Zienswijze Oostwand, forum, regiotram

08-07-2010

Figuur 5.1. windklimaat en windgevaar toekomstige situatie

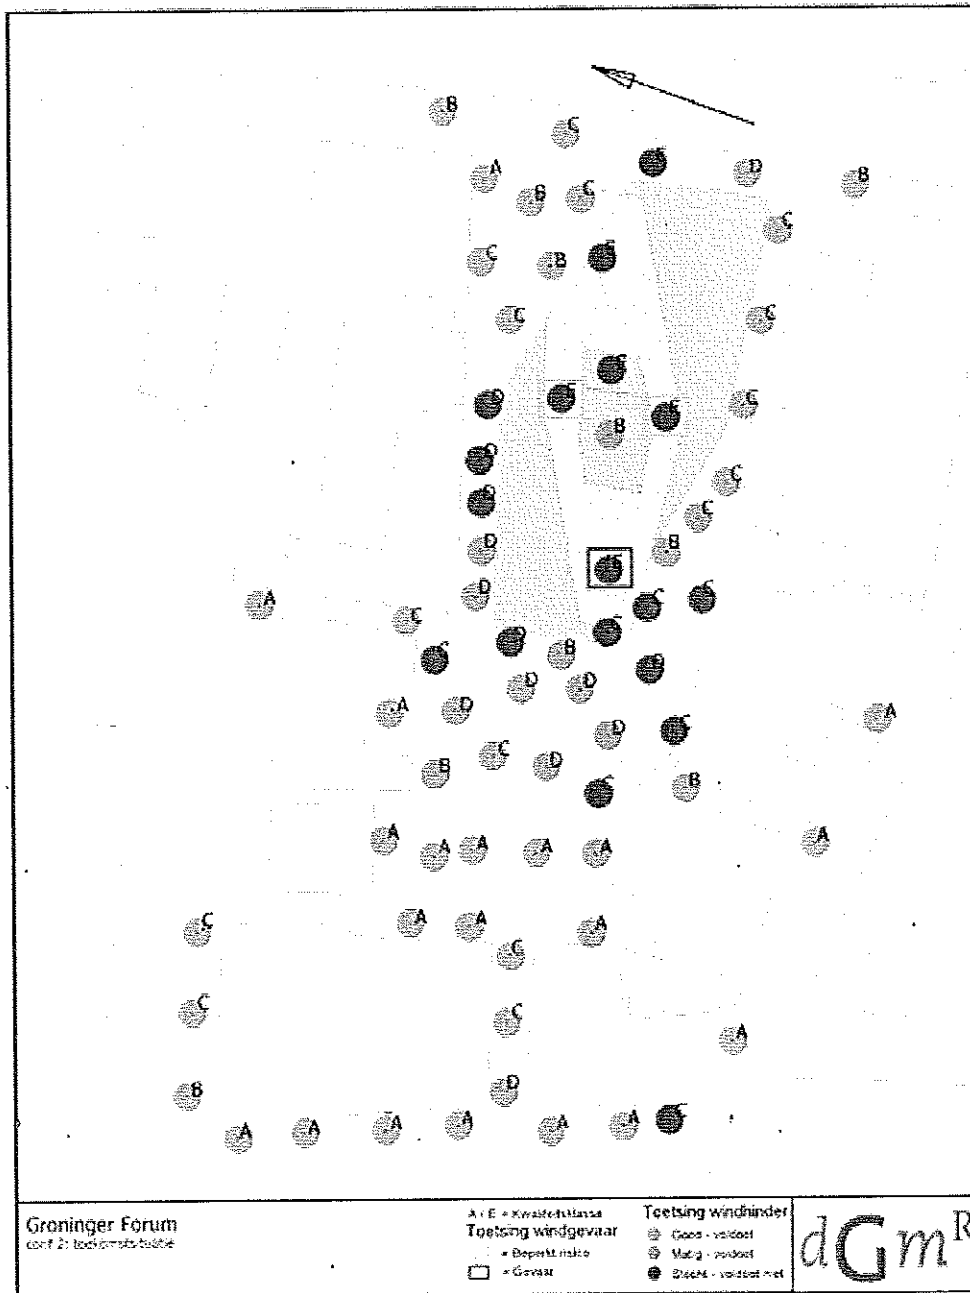
Zojuist mijn zienswijze ingediend over de bestemmingsplannen nieuwe Oostwand en het forum. Er is gebleken dat er aan de Oostwand op de hoek Oosterstraat / Grote Markt problemen ontstaan met krachtige wind. Om te zorgen dat de terrassen aan de nieuwe Oostwand geen windhinder ondervinden en gevaarlijke situaties ontstaan moet er dan een scherm worden geplaatst op de hoek Oostwand / Grote markt van 5*2 meter. Uit de regiotramplannen blijkt echter dat er door de komst van de regiotram helemaal geen ruimte is voor zo'n scherm.

De beide projecten zijn dus niet op elkaar afgestemd, op het trambureau werd aangegeven dat er 'een hap' uit de Oostwand genomen moet worden om niet in de verdrukking te komen met de regiotrambaan. Het is dus onmogelijk om de windhinder te voorkomen. Er is geen onderzoek gedaan naar de invloed van de wind voor de terrassen voor hotel De Doelen, daar zijn misschien ook grote windschermen nodig door de forumwinden.

TRAMLIJN OOSTERSTRAAT, HOEK GROTE MARKT

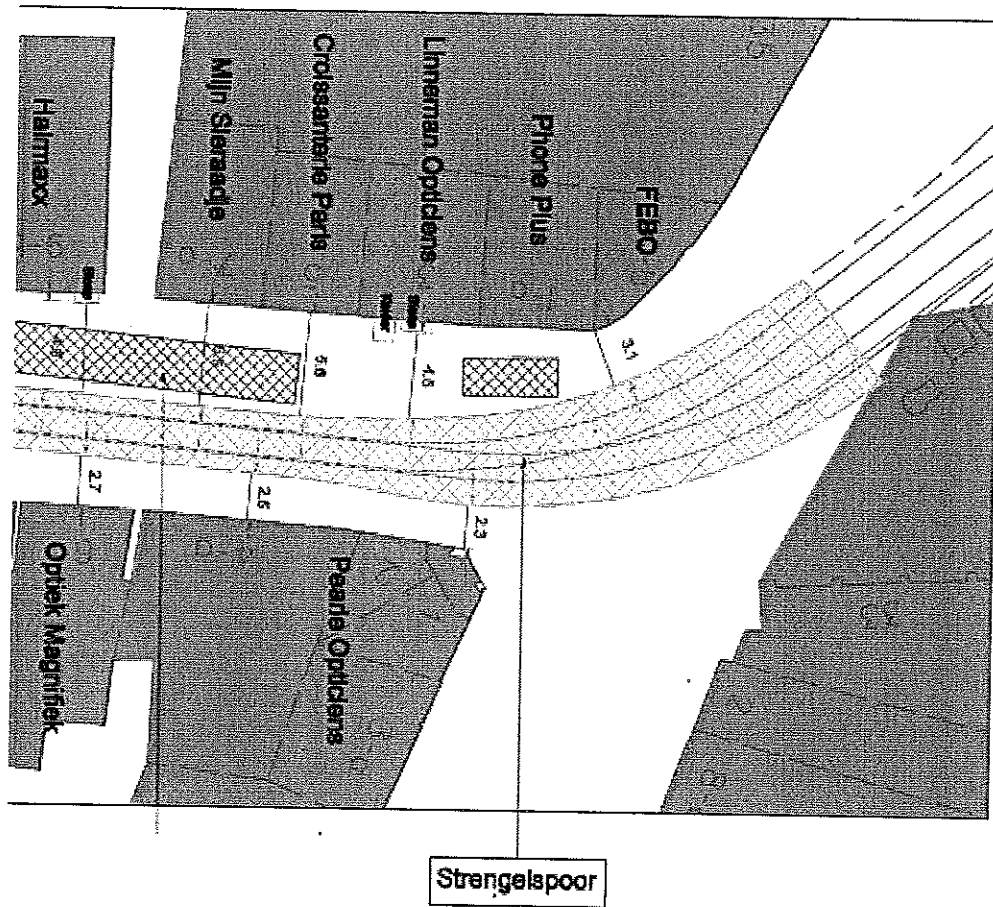
Om ervoor te zorgen dat er 240 meter strengelspoor in de Oosterstraat kan liggen, zoals toegezegd, moeten er voor deze hoek dus andere maatregelen genomen worden. Het plaatsen van een scherm is immers helemaal niet mogelijk.
